DOCUMENTO REFUNDIDO – CORRECCIÓN DE ERRORES

POM DE VALDEPEÑAS

REFUNDIDO DEL PLAN DE ORDENACIÓN MUNICIPAL DE
VALDEPEÑAS

Ilustración 63. Extracto del plano "OE 6 Zous" corregido

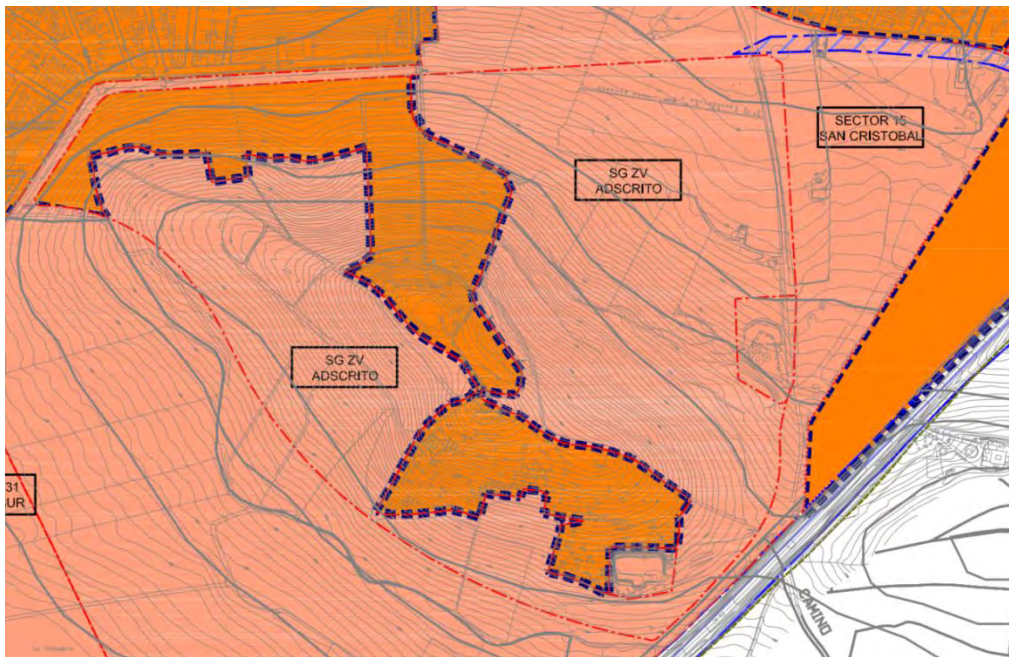
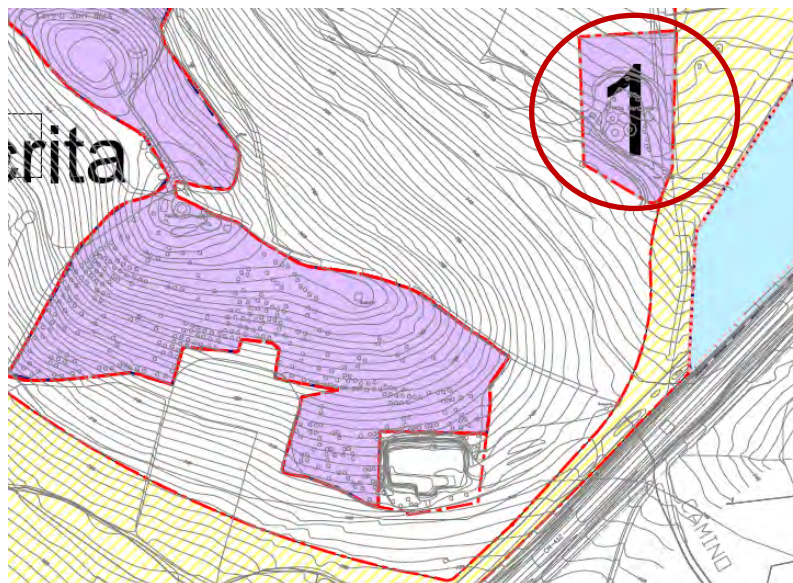
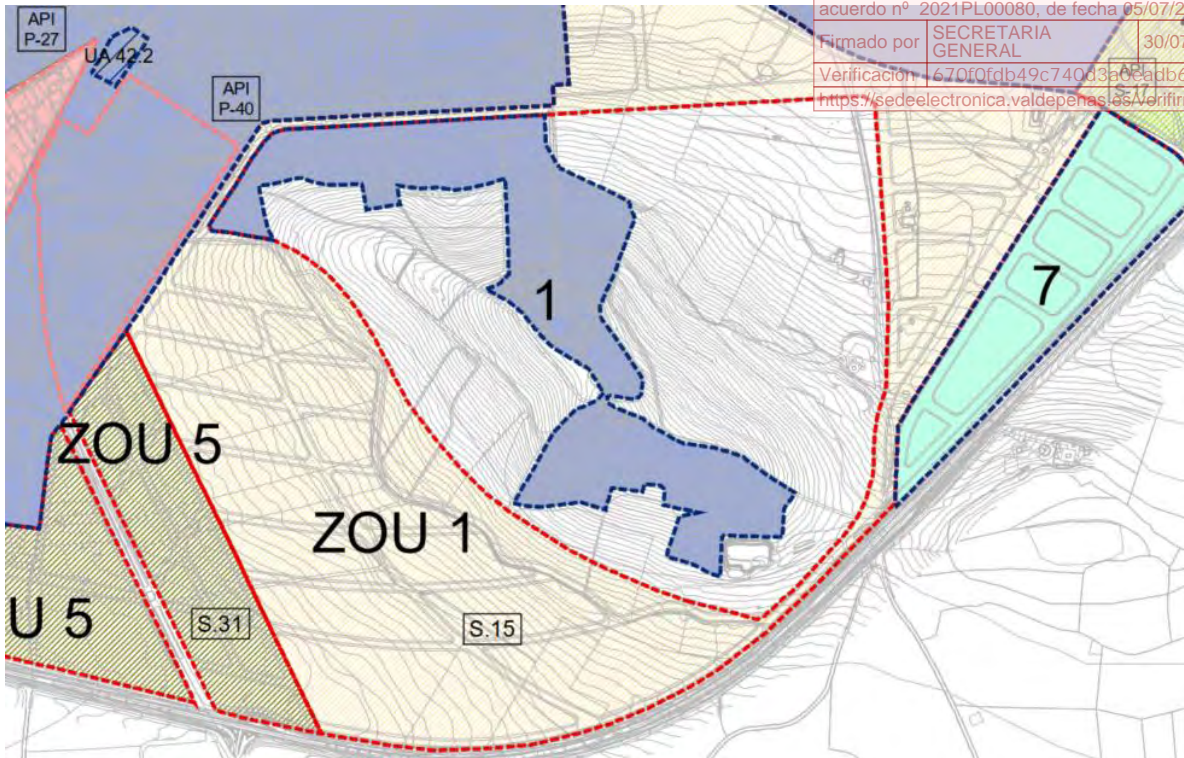
- Ambos equipamientos locales localizados al sur del núcleo están incluidos en Suelo Urbanizable en los planos de clasificación (OE 1-10), pero uno de ellos en el plano de ZOUS aparece como urbano (1).
- Se considera que el error está en el plano OE 6 de Zous.

Ilustración 71. Extracto del plano "OE7-4" corregido

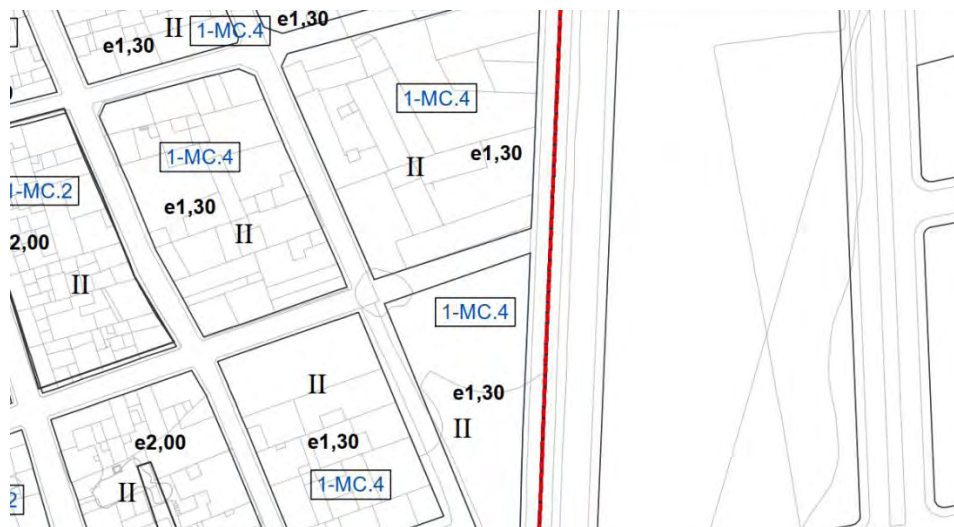
- La ordenanza de aplicación sobre esa manzana es 1-MC4. La edificabilidad correspondiente a esta manzana es de 1,30 m²/m² para la totalidad de la parcela, según el artículo 40.1.4.
- En ese caso el coeficiente se aplica sobre la totalidad de la parcela, por lo que la línea de fondo para el cálculo de la edificabilidad y el coeficiente 0,00 m²/m² se debe suprimir.

Ilustración 73. Extracto del plano "OD7-2" corregido

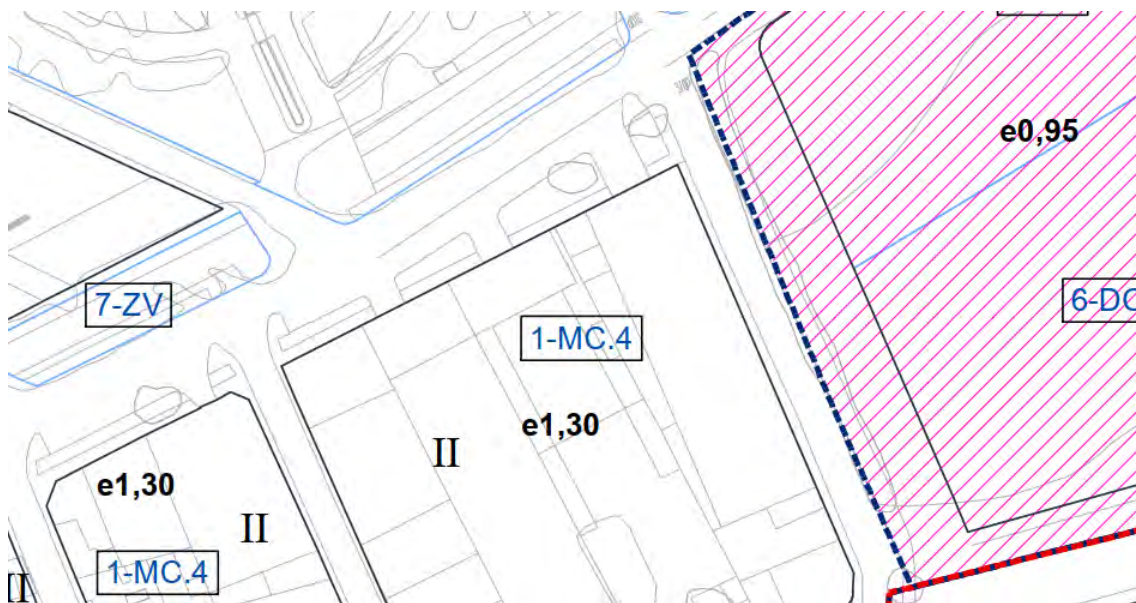
- La ordenanza de aplicación sobre esa manzana es 1-MC4. La edificabilidad correspondiente a esta manzana es de 1,30 m²/m² de forma acorde con esa ordenanza 1-MC4.
- En esa ordenanza el coeficiente de edificabilidad se aplica sobre la totalidad de la parcela, por lo que la línea de fondo para el cálculo de la edificabilidad y el coeficiente 0,00 m²/m² se debe suprimir.

Ilustración 75. Extracto del plano "OD7-10" corregido

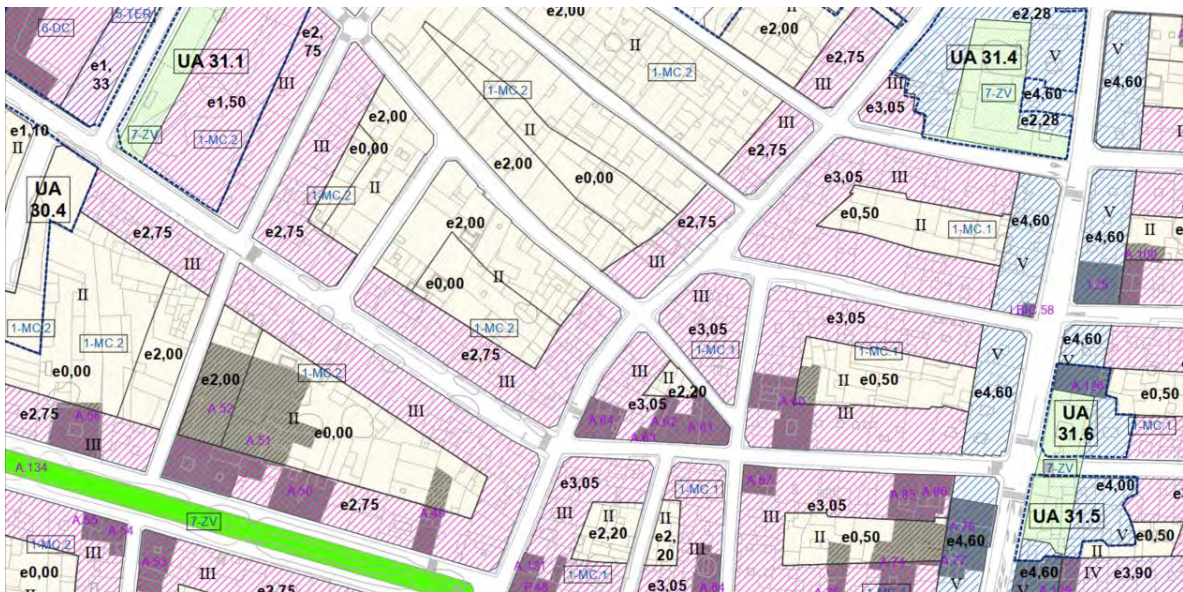
- Se trata de dos manzanas distintas, donde debería haber grafiada un ámbito de e=0,00 dibujado a 20 m de la alineación oficial, de cada manzana.
Así mismo la geometría de esa línea (que define e=0,00) debe coincidir con la que define la altura de III plantas ya que ambas se calculan con una distancia de 20m.
- El criterio general, de acuerdo con el art. 40 de las NN.UU del POM, es definir una línea a 20 m de la alineación oficial que divide las franjas de edificabilidad y altura, en su caso. Dicho criterio es de aplicación a los ámbitos de ordenanzas 1-MC.1, 1-MC.2, 1-MC.3 y 1-MC.5.
- El criterio escrito que prevalece sobre el grafico de conformidad con el art. 5.1 de las NN.UU del POM.

Ilustración 76. Extracto del plano OD7-6

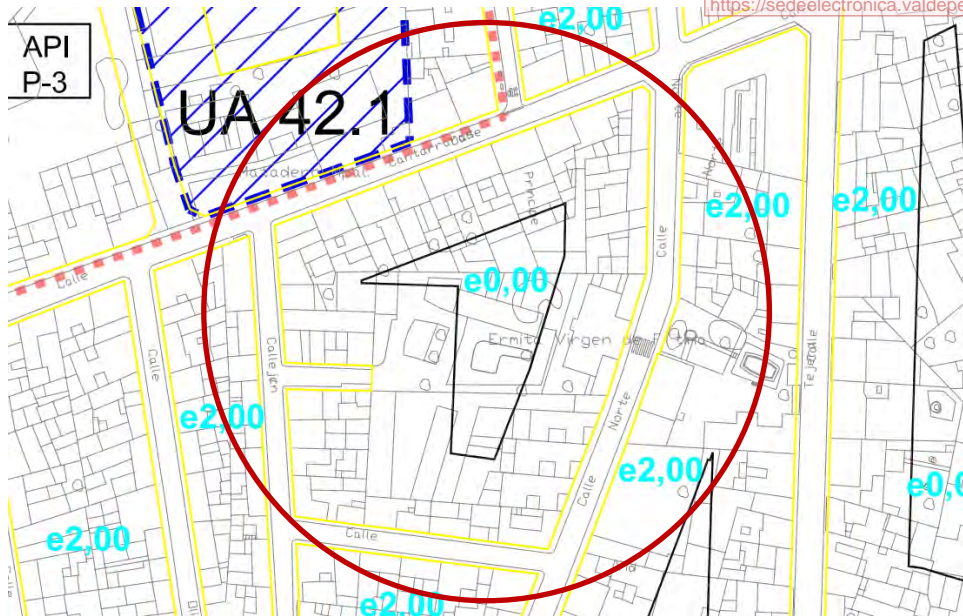
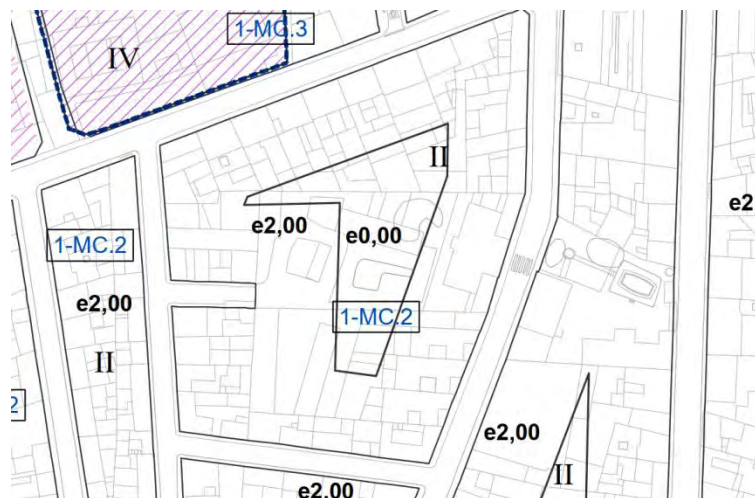
6.4.4. Discrepancias en la manzana al sur de la UA 42 entre el plano OD7-6 – y la regulación normativa

Ilustración 78. Extracto del plano OD7-1

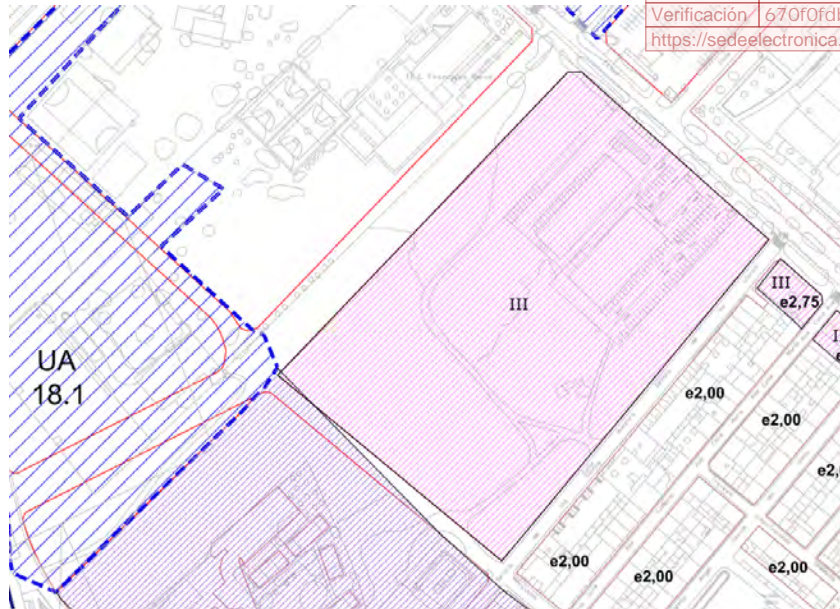
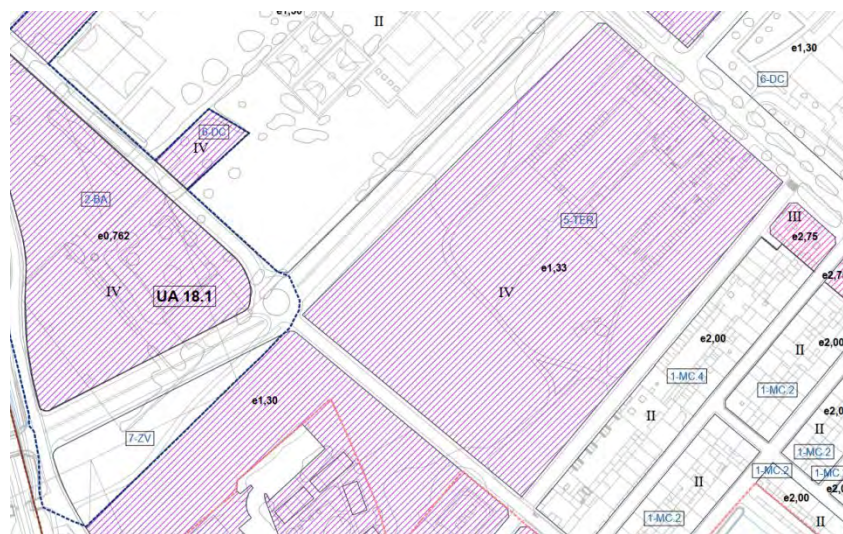
6.4.5. Error en la altura plano OD7-1 – Manzana en calle Ntra. Sra. Llanos

Ilustración 80. Extracto del plano OD7-2

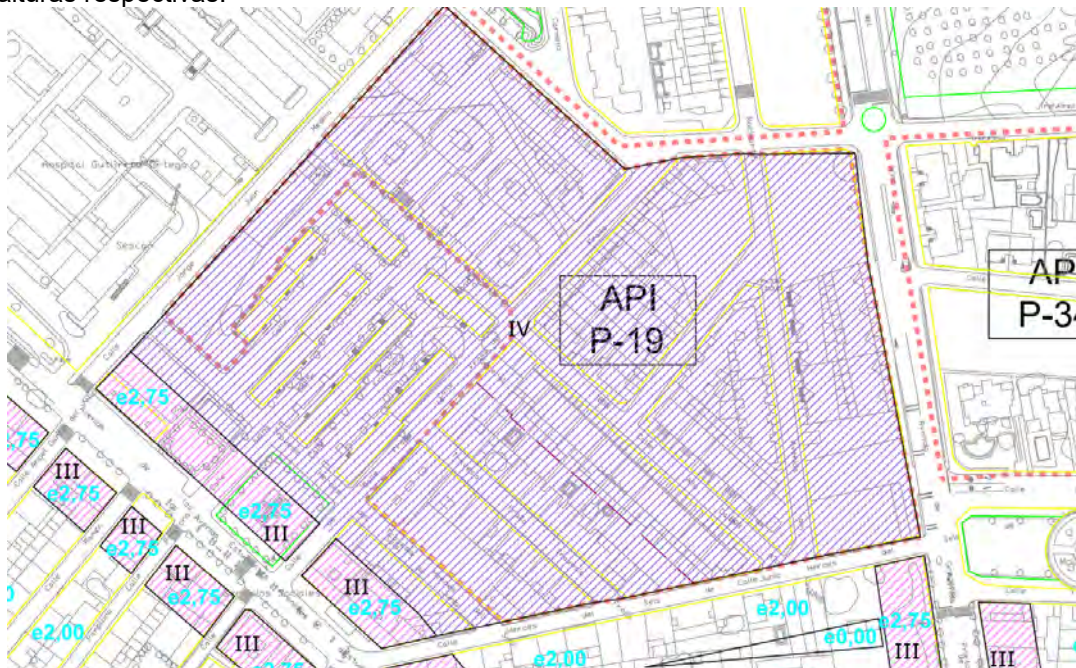
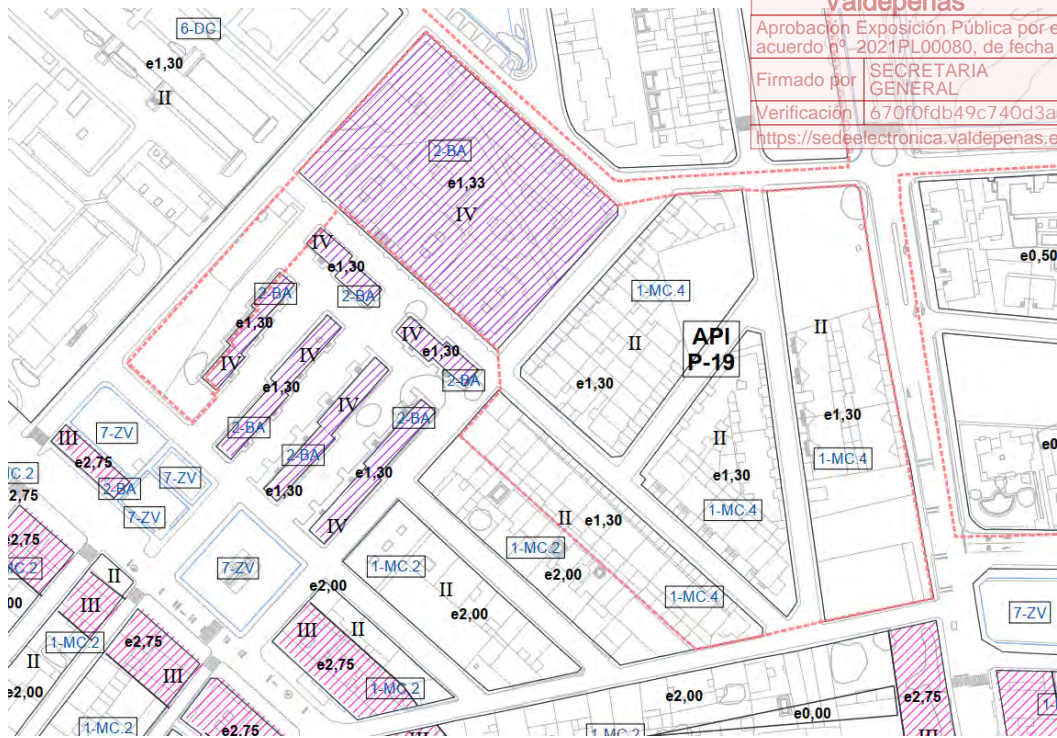
- El plano OD7-2 del POM señala para todo el API P-19 la altura de IV plantas sin embargo no se corresponde con la altura que le asigna la ordenación vigente referida. El ámbito del API P-19 tiene una ordenación aprobada por Estudio de Detalle aprobado en fecha 22-01-91 y un proyecto de Urbanización de fecha 29-04-93.
- En ellos se establecía dos ámbitos de ordenanza diferenciados, aspectos que se recogen en la ficha del API-19, en la que se reflejan las ordenanzas de aplicación a cada una de las manzanas como 1-MC4 y 2-BA, por lo que la altura máxima de cada ámbito es la que se derive de sus reglas de ordenanza, al mantener la ordenación pormenorizada de su instrumentos de planeamiento, con las alturas respectivas.

Ilustración 82. Extracto del plano OD7-6

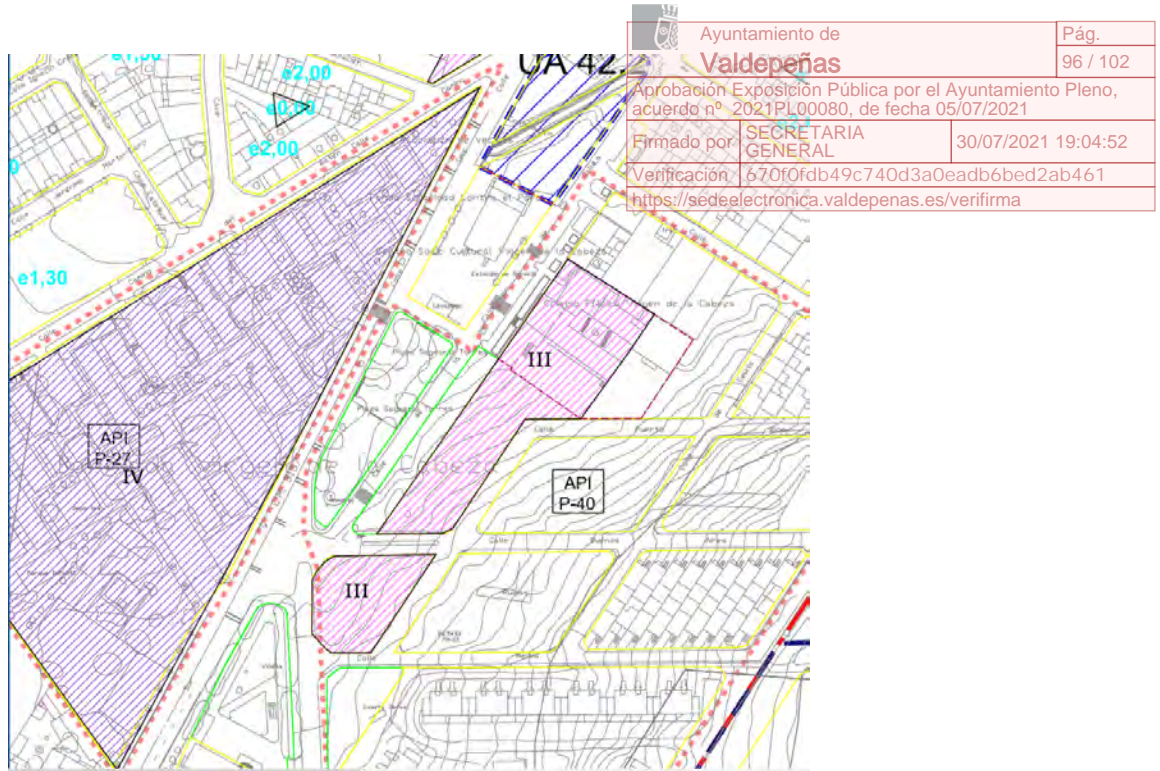
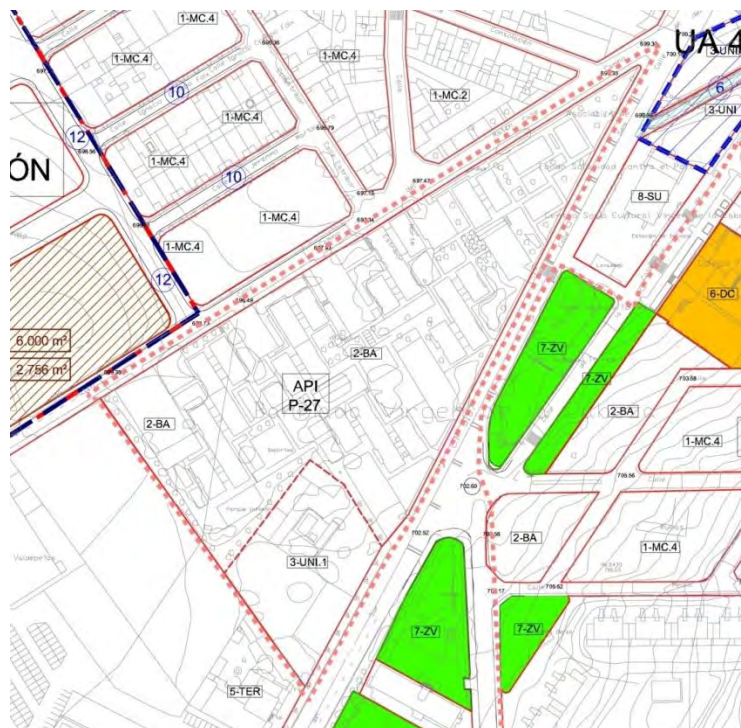
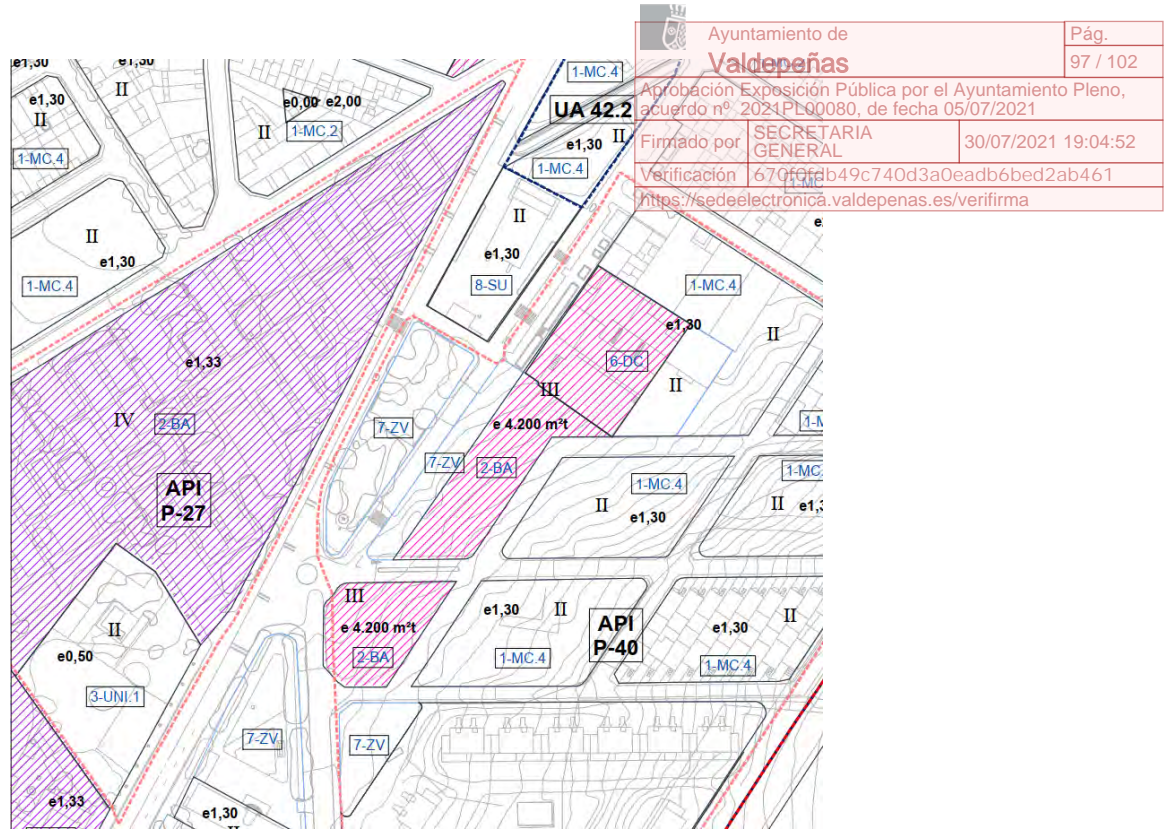
- El plano OD7-6 del POM señala para todo el API P-27 la altura de IV plantas, sin embargo no se corresponde con la altura que le asigna la ordenación vigente referida. El ámbito del API P-27 tiene una ordenación refrendada en el PU de fecha 25-05-99 y volcada en la ficha API-27.
- En la ordenación se establecían dos ámbitos de ordenanza diferenciados, aspectos que se recogen en la ficha del API-27 en la que se reflejan las ordenanzas de aplicación a cada una de las manzanas como 2-BA y 3-UNI.1 para el solar de la esquina sur.
- En función de las ordenanzas asignas la altura máxima de cada ámbito es la que se derive de sus reglas de ordenanza: en 3-UNI.1 se deben señalar II plantas al mantener la ordenación pormenorizada de sus instrumentos de planeamiento, con las alturas respectivas.
